**OGGETTO:** PARERE DI COMPATIBILITÀ PAESAGGISTICA ex art. 96.1.d delle NTA del PPTR per il Piano Urbanistico Esecutivo (PUE) del Contesto Urbano per i Servizi e la Residenza (CUF.SR) adottato con delibera di GC n. 173 del 6.10.2022.

**Comune di Castellaneta (TA).**

**PARERE DI COMPATIBILITÀ PAESAGGISTICA ex art. 96.1.d delle NTA del PPTR per il Piano Urbanistico Esecutivo (PUE) del Contesto Urbano per i Servizi e la Residenza (CUF.SR) adottato con delibera di GC n. 173 del 6.10.2022.**

**Proponente: Gaudino S.r.l.**

Figura 3 - Stralcio Tav. TAV.07\_PR

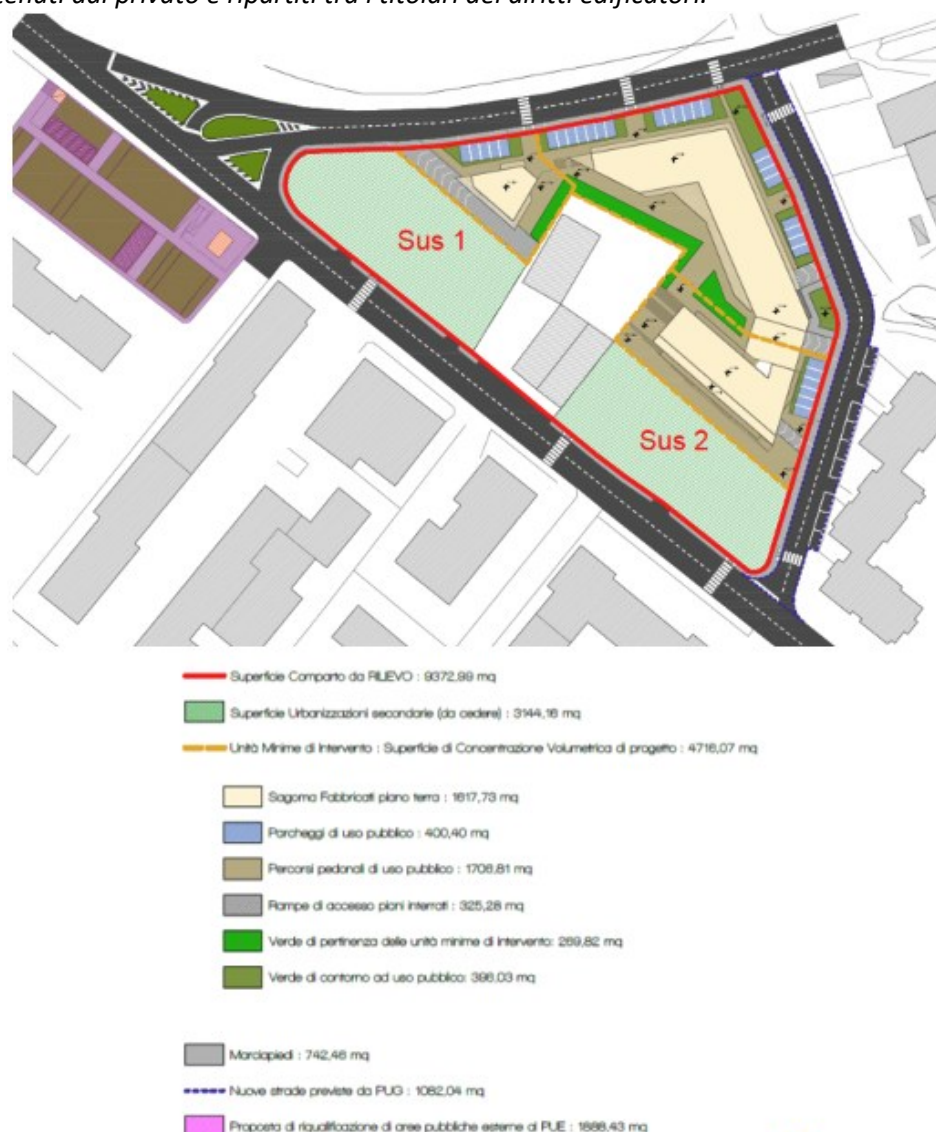
- **“la individuazione degli spazi ed aree pubbliche (Standard Urbanistici):** costituiti da tutte le aree per Verde e Servizi pubblici e di uso pubblico e sono localizzati nelle aree a ridosso della strada San Martino. Per l'Ambito Urbano in oggetto la quantificazione di tale dotazione non deve essere inferiore al 40% della Superficie del Comparto;
- **la individuazione di tre lotti edilizi (concentrazione volumetrica):** le perimetrazioni di tali lotti rappresentano le Unità Minime di Intervento (UMI), realizzate in maniera tale che ciascuna di esse risulti funzionalmente autonome. Ciascun Lotto specifica l'area fondiaria da destinare a residenza integrata con funzioni da destinare a commercio e

*servizi per la residenza e vengono definite le tipologie insediative, in termini di ingombri planovolumetrici, di unità immobiliari, di distanze minime necessarie, di allineamenti lungo le strade. Le Unità Minime di Intervento sono oggetto di autonomo Permesso di Costruire e per esse è necessario che sia elaborato – contestualmente alla richiesta del Permesso di Costruire – un progetto della soluzione architettonica contenente tutte le indicazioni tecnico-grafiche necessarie ad esplicitare l'intervento edilizio in ogni sua parte.*

- 1) Al fine di assicurare l'obiettivo di qualità del paesaggio, di *"Salvaguardare e riqualificare i viali storici di accesso alla città"*, siano realizzate a ridosso della Via San Martino (ex SS 7) in corrispondenza delle SuS 1 – 2, aree verdi continue di mitigazione, di sezione non inferiore a m 2.00, piantumate con cespugli e arbusti, intervallati da essenze di piccolo e medio fusto.
